INFORME DE INSPECCIÓN TÉCNICA- SAPB N°- 051-2022.
Proyecto Categoría I, "BOTADERO #1"

INFORME TÉCNICO N°. DRPO-SSH-054-2022.

**MINISTERIO DE AMBIENTE
DIRECCIÓN REGIONAL DE PANAMÁ OESTE
SECCIÓN DE EVALUACIÓN DE IMPACTO AMBIENTAL
INFORME TÉCNICO DE INSPECCIÓN DE CAMPO
DRPO – SEIA – IIO – 088 – 2022**

Nombre del Proyecto: "BOTADERO # 1"

Bosque secundario maduro**Servidumbre de la quebrada Hato montaña****Gramíneas y hoyos hechos por animales dentro del área del proyecto**

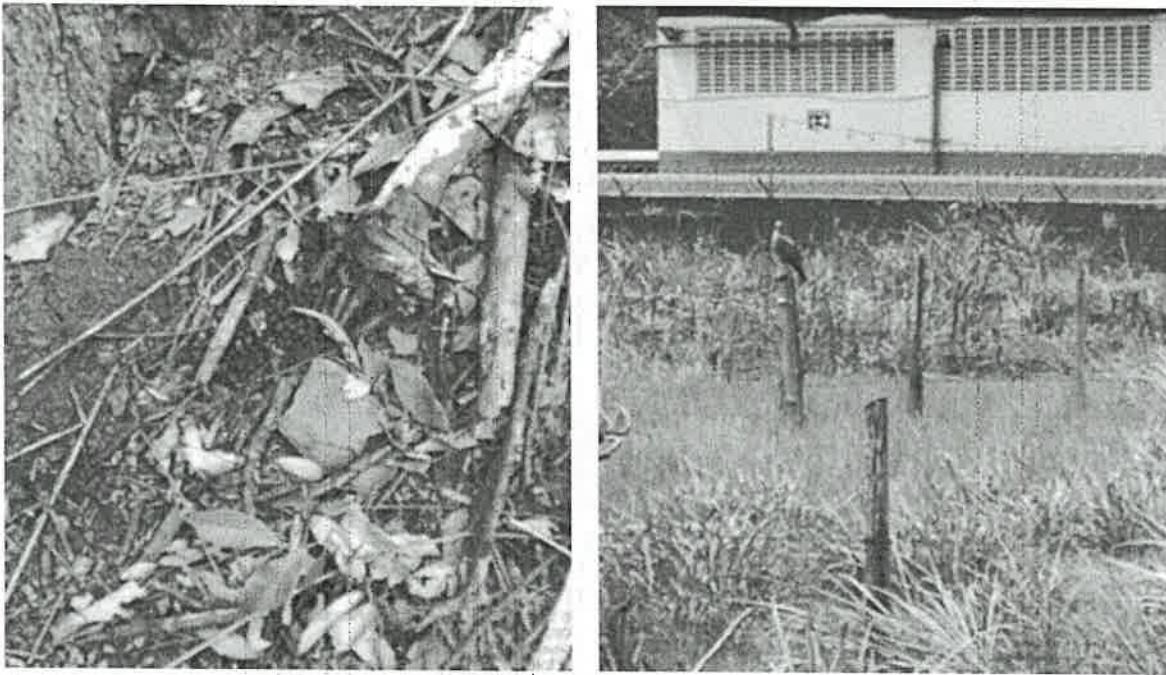
Para el desarrollo de este proyecto se requiere como tal la presentación de un plan de rescate y Reubicación de Flora y Fauna silvestre, toda vez que parte de la vegetación del área a desarrollar el proyecto, está compuesta de bosque secundario maduro, arboles dispersos y gramíneas, como se observa en las evidencias fotográficas incluidas en este informe.

- 1) De ser aprobado este proyecto la Empresa Promotora deberá tomar las medidas necesarias de cumplir con presentar el Plan de Rescate y Reubicación de Fauna Silvestre, en el área de influencia del proyecto y deberá proceder conforme a lo señalado en la Resolución AG 0292-2008 en cuanto al rescate y reubicación, el cual deberá coordinar el área donde reubicara la especie, así como también la documentación la cual deberá ser entregada a la Sección de Áreas Protegidas y Biodiversidad, del Ministerio de Ambiente, Dirección Regional de Panamá Oeste.

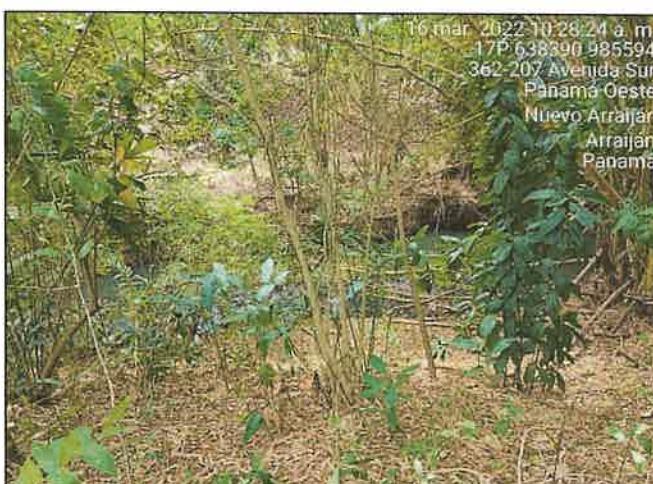
INFORMACIÓN DE LA INSPECCIÓN														
PROYECTO	BOTADERO #1													
Hallazgo N° 1 De OBSERVACIÓN	Fecha:	16 de marzo de 2022.												
Descripción del Hallazgo:		Evidencia fotográfica:												
<p>Luego de un recorrido por el área del proyecto y verificada las coordenadas UTM WGS-84 en el Sistema Nacional de Información Ambiental (SINIA), se constató que colindante al proyecto BOTADERO #1, cuyo promotor es VISTAS DE ARRAIJÁN, S.A., existen tres (3) cuerpos de agua denominados:</p>

- Que debido al tipo de actividad que contempla el proyecto, es necesario que para el Río Caimito y quebrada Sin Nombre (colindantes a la parte trasera del polígono) se contemple un área de protección de 30 metros o más y para la quebrada Sin Nombre (colindante a la parte lateral del polígono) un área de protección de 20 metros o más.

TOPOGRAFIA:

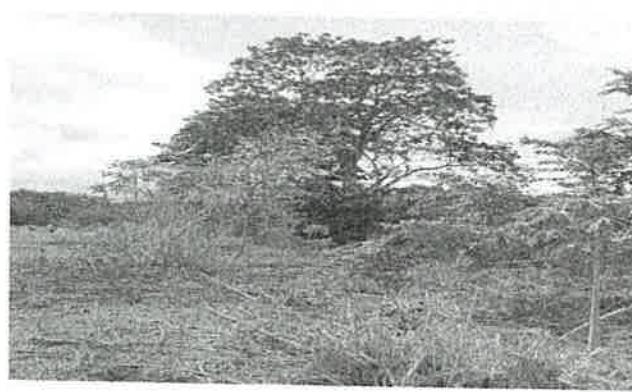
- Estando en el área se visualiza que dicho terreno, posee una topografía semi-ondulada, en la cual se observa que la misma en su momento fue intervenida con material pétreo logrando el nivel correspondiente.

1. Describir el nivel de cota al que se plantea llevar la adecuación del terreno en base a la topografía existente y así lograr los niveles óptimos a alcanzar para la ejecución del proyecto, toda vez que el terreno, al momento actual, se mantiene casi a ras de la vía Panamericana.

Foto N° 1 y 2: Se observa parte de la vegetación observada, en el polígono inspeccionado.

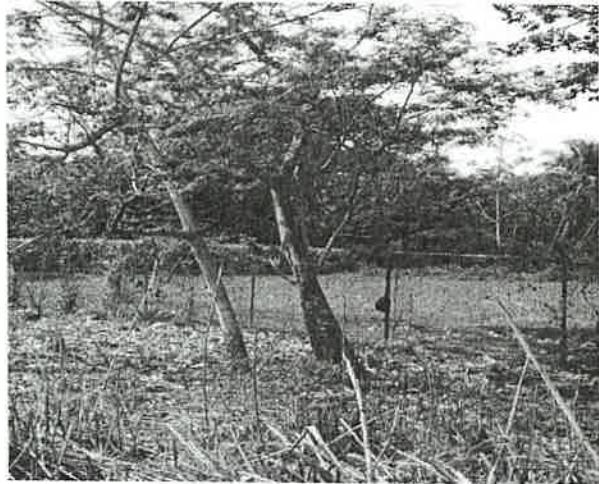
Se observó dentro del polígono, la predominancia de vegetación tipo Gramínea (indiana, faragua) y ciertos arboles aislados de guácimo, panamá, corotú y frijolillo, los cuales no se mencionan dentro del punto de caracterización del componente flora.

- Luego de realizar la inspección ocular en campo se puede determinar que dicha vegetación **NO CONCUERDA**, con lo plasmado dentro del Estudio de Impacto Ambiental, en el punto 7 del documento.

- Realizar un inventario pie a pie de los árboles observados en campo, ya que dentro de punto 7 del Estudio de Impacto Ambiental, solo se colocó una lista de los árboles dentro del bosque de galería de la fuente hídrica que colinda en la parte posterior del terreno, si tomar en cuenta los que están dentro del polígono a desarrollar, independientemente que vayan a ser afectados o no.
- De aprobarse el Estudio de Impacto Ambiental, solicitar inspección para el pago de indemnización ecológica (Resolución AG-0235).
- **Que el promotor de este proyecto realice una compensación de una superficie no menor a 3 hectáreas, con especies nativas frutales, preferiblemente en tomas de agua o bosque de galería, de ríos o quebradas, así de este modo ayudar a la alimentación de las faunas existentes.**
- Remitir informe a la Sección de Evaluación para que continúe con el trámite que amerite el caso.
